**BFZ18-073-1874/2018**

*Dotyczy: wykonanie w systemie zaprojektuj i buduj myjni automatycznej wraz z urządzeniami i towarzyszącą infrastrukturą w lokalizacji Wrocław (znak sprawy 32/07/INF/2018) opublikowanego w Dzienniku Urzędowym Unii Europejskiej nr 2018/S 199-452723, opublikowanego 16.10.2018 r.*

**Przekazanie treści pytań wraz z udzielonymi odpowiedziami**

*Przekrój przez krokiew świetlika*

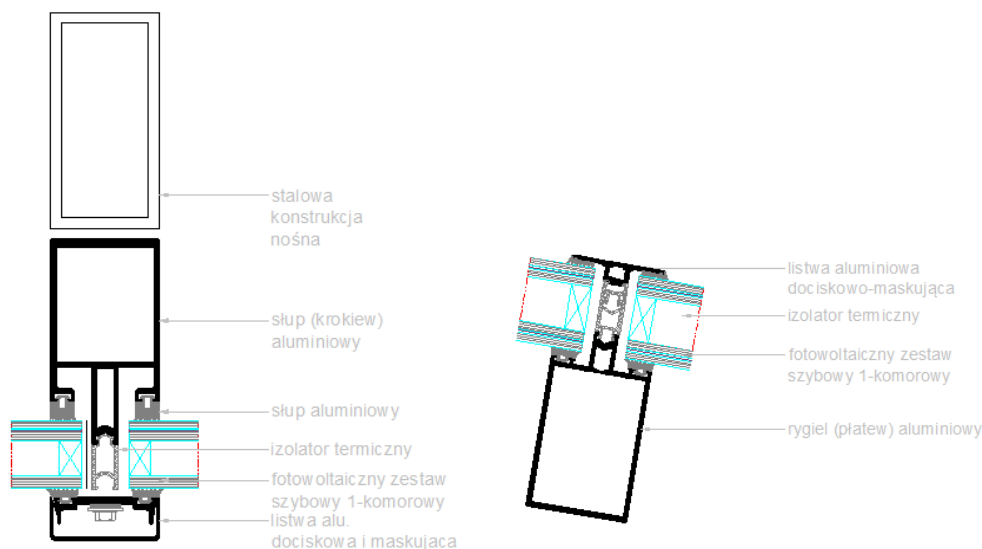
10. **Pytanie nr 10 (pisownia oryginalna):** Prosimy o przedstawienie oczekiwanego przez Zamawiającego sposobu montażu fotowoltaicznego zestawu szybowego.

**Odpowiedź Zamawiającego:** Zamawiający oczekuje, iż zestawy szybowe z fotowoltaiką będą stanowiły wypełnienie świetlika dachowego w systemie konstrukcji słupowo-ryglowej, co przedstawiono na poniższych szkicach.

Kompozycja fotowoltaicznego zestawu szybowego:  
- 13mm ESG + PV + NF /16/55.2  $U_g = 1,1 \text{ W/m}^2\text{K}$  (ESG - szyby hartowane; PV – ogniwa fotowoltaiczne; NF – szyba no-frost)

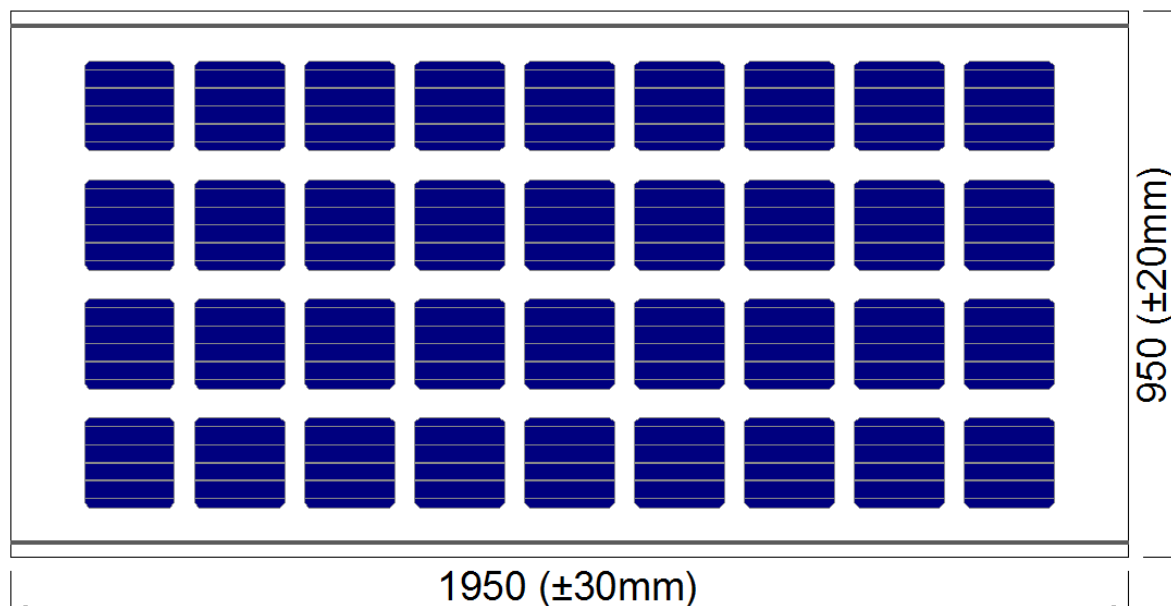
13. **Pytanie nr 13 (pisownia oryginalna):** Prosimy o podanie przezierności pojedynczego modułu fotowoltaicznego.

**Odpowiedź Zamawiającego:** Przezierność pojedynczego modułu fotowoltaicznego zintegrowanego z szyba zespoloną, stanowiącą wypełnienie świetlika o gabarytach  $217\text{m} \times 7,8\text{m}$  wynosi  $50\% \pm 5\%$ . Rysunek modułu przedstawiono poniżej.
